COMUNE DI CURTAROLO

PIANO DELLE ACQUE COMUNALE

DATA		ELABORATO			
LUGLIO 2021		RELAZIONE DI CONTRODEDUZIONE ALLE OSSERVAZIONI			
SCALA					
CODICE ELABORATO		Consorzio di Bonifica Acque Risorgive			
AR063	PA				
Comune di Curtarolo		ing. Carlo Bendoricchio - DIRETTORE GENERALE dott. urb. Davide Denurchis - C.U. PIANIFICAZIONE E PARERI ing. Luca Mason - UFFICIO MANUTENZIONE geom. Marco Milan - UFFICIO PIANIFICAZIONE E PARERI ing. Marta Ferrazzi - UFFICIO PIANIFICAZIONE E PARERI			
IL SINDACO - MARTINA ROCCHIO		Consorzio di Bonifica Brenta ing. Umberto Niceforo - DIRETTORE geom. Giuseppe Liviero - C. S. TERRITORIO ED AMBIENTE			
Arch. Mario Vizzini RESPONSABILE AREA III Servizi Tecnici					
REV. N°	DATA	MOTIVO DELLA REVISIONE	REDIGE	VERIFICA	APPROVA
1	21/07/2021	Modifiche e Integrazioni	L. Mason	D. Denurchis	D. Denurchis
0	21/11/2018	Prima Emissione	L. Mason	D. Denurchis	M. Caffini

RELAZIONE DI CONTRODEDUZIONE ALLE OSSERVAZIONI

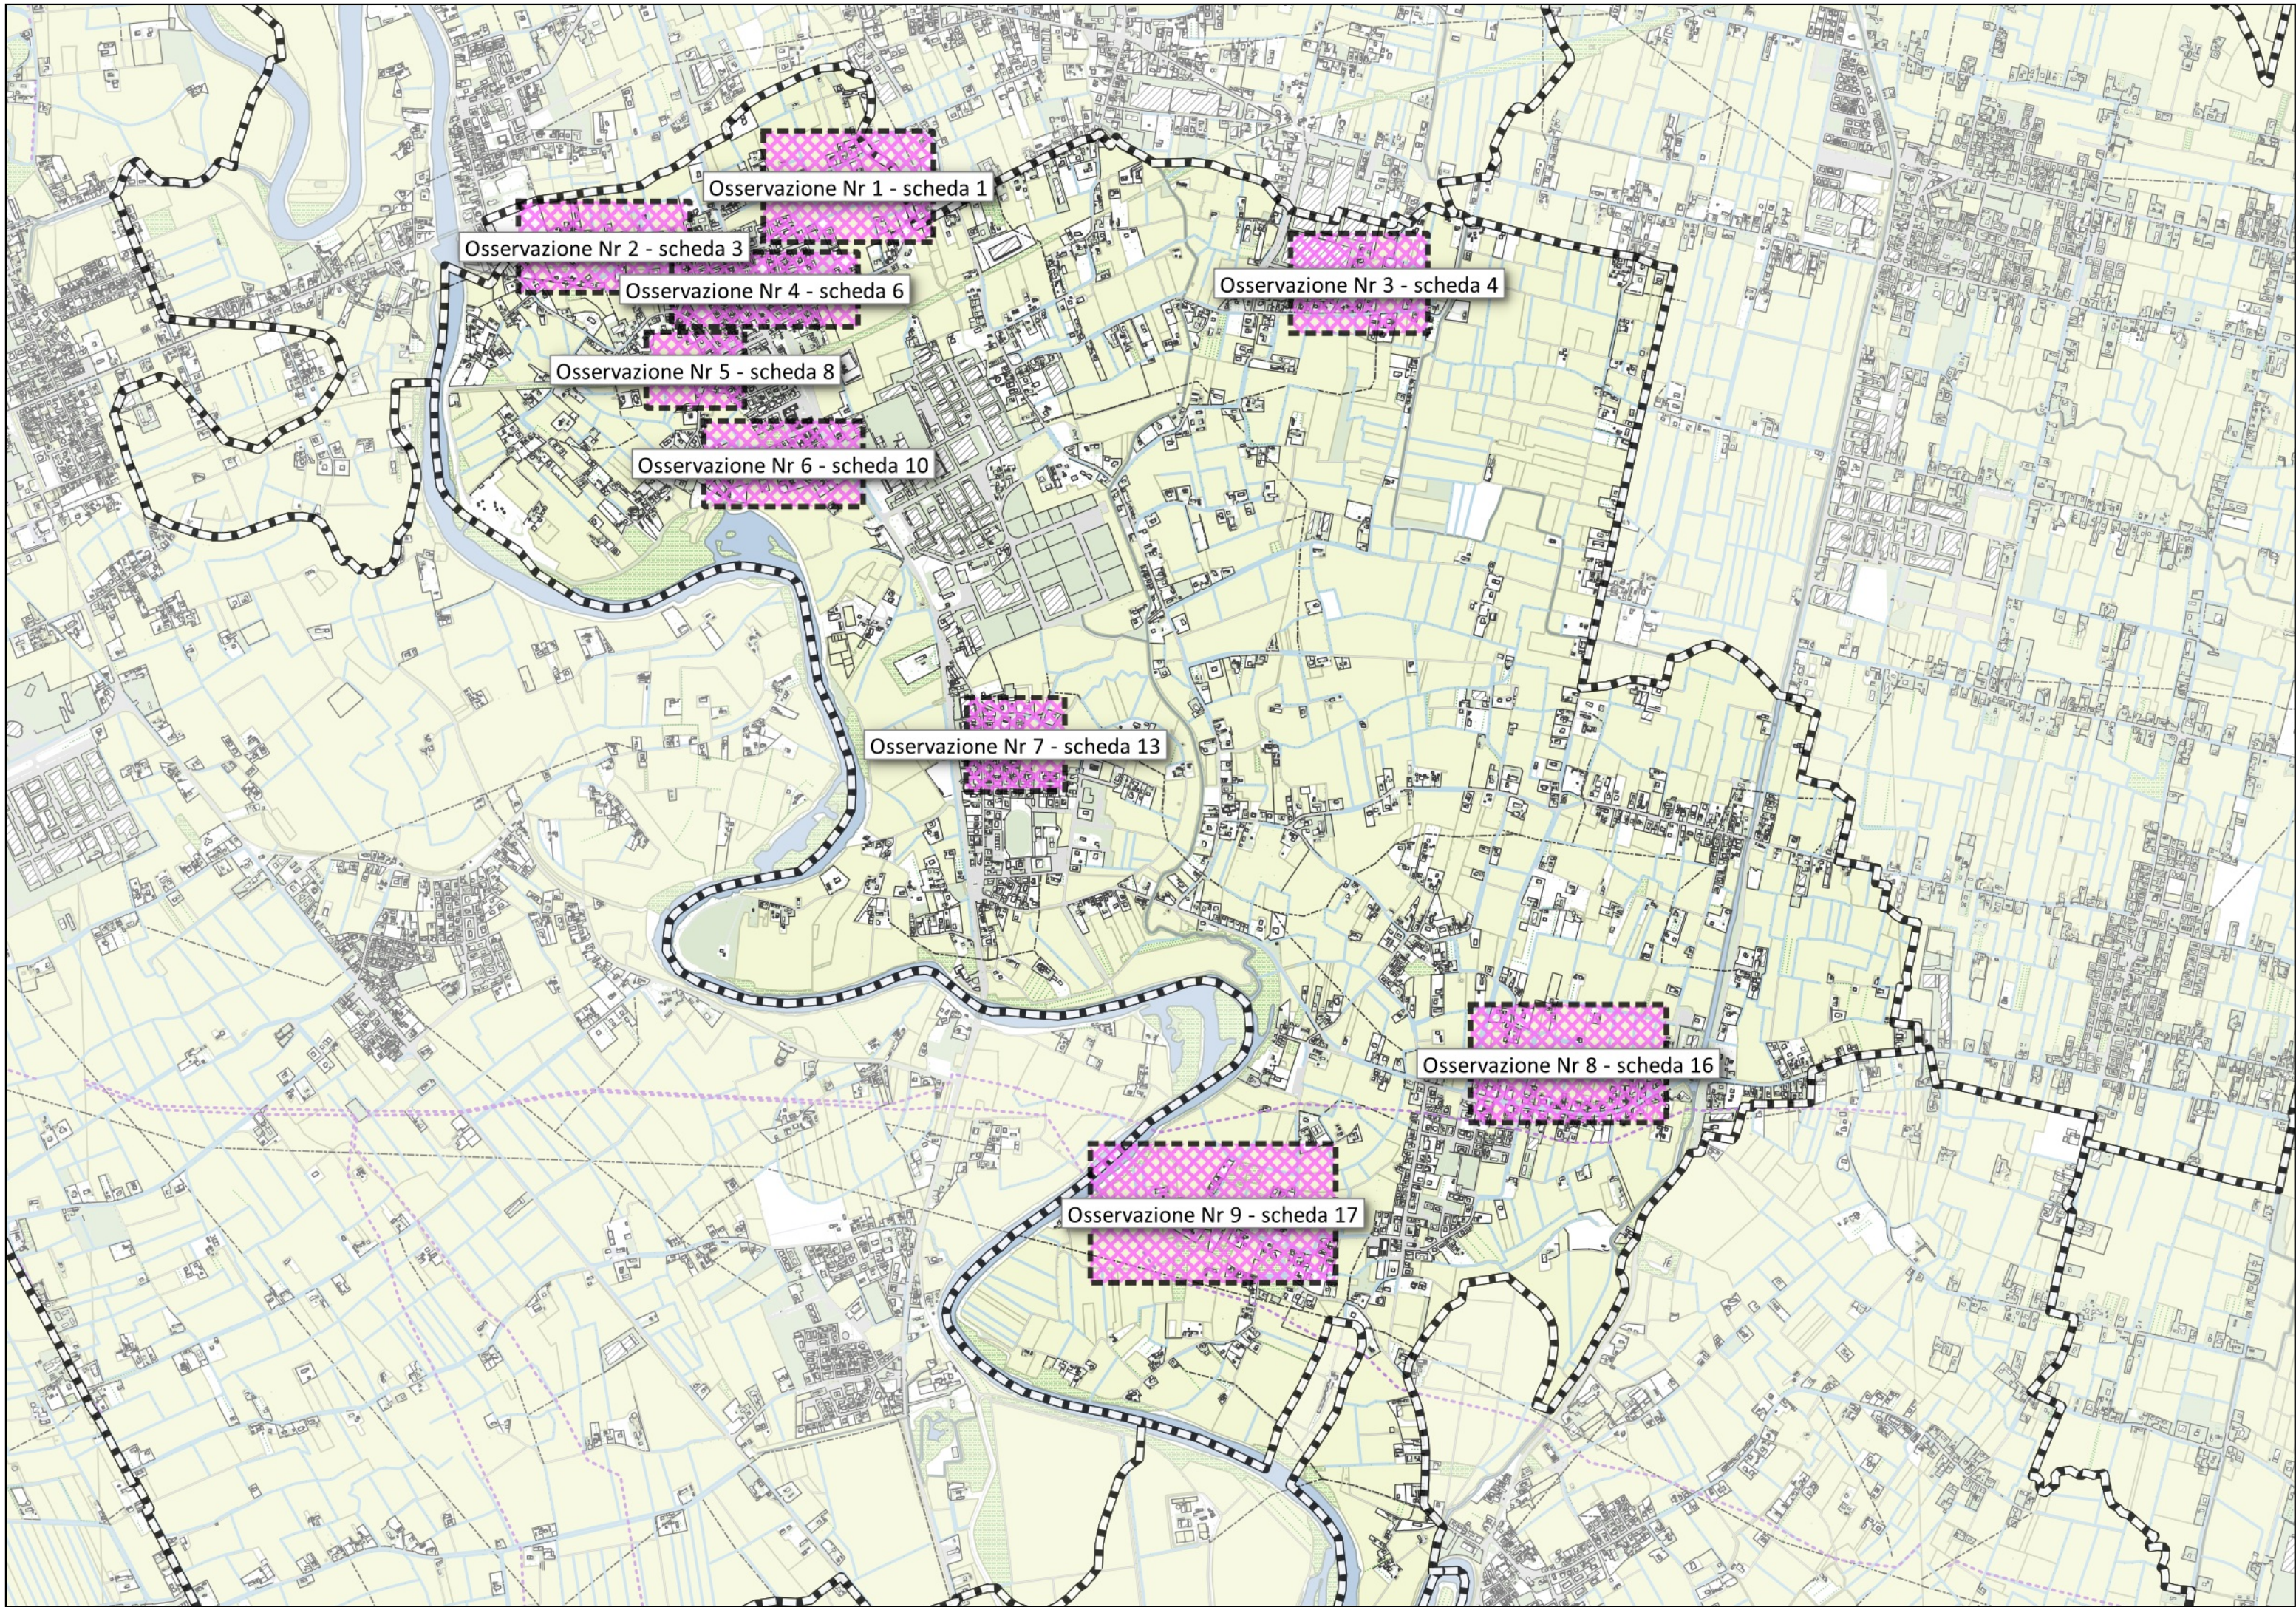
NR	Contenuto sintetico dell'osservazione	Controdeduzione alla osservazione	Accolta/Respinta	NOTE
1	SCHEDA 1: provvedere al tombinamento del fosso nel tratto a est e ovest di via dell'amicizia e sistemazione di via Montegrappa fino al Riale	La sistemazione di via Montegrappa è già prevista nella Scheda 1 – rif. L1	IN PARTE	I tombinamenti sono da valutare se conformi al regolamento di Polizia Idraulica
2	SCHEDA 3: risezionamento Fosso via M.te Cengio fino all'innesto con lo scolo Pieve	Già previsto nella Scheda 3 – rif. L4	SI	
3	SCHEDA 4: modificare nome via errato	Corretto nome della via	SI	
4	SCHEDA 6: modifica dimensione scatolare per deflusso acque dal quartiere dei Tigli verso lo scolo Pieve	Già previsto nella Scheda 6 – rif. L3, L8, L11, L12 e nella Scheda 8 – rif. L7 e L16	SI	
5	SCHEDA 8: realizzazione nuova linea meteoriche lato campi sportivi anziché su via Verdi	Modificato tracciato L7	SI

6	SCHEDA 10: realizzazione collegamento tra via don Bosco e via Gandhi	Intervento già previsto nella scheda (rif. L19)	SI	
7	SCHEDA 13: sostituire il tratto indicato con rif. L27 con tombinamento anziché fosso a cielo aperto	E' stata modificata la natura dell'intervento rif. L27 da "affossatura" a più generale "collegamento idraulico". Saranno le successive fasi di progettazione a definire se "tombinato" o a "cielo aperto" in considerazione degli sviluppi futuri urbanistici dell'area.	IN PARTE	
8	SCHEDA 16: ripristinare funzionalità canaletta Zanovello fino alla confluenza nella Zanchin	Aggiunta descrizione alla proposta di intervento	SI	
9	SCHEDA 17: ripristino fossati privati che scaricano in Brenta e tombinamento fossato rif. L38	Aggiunti fossati privati scaricanti in Brenta all'intervento rif. L39	SI
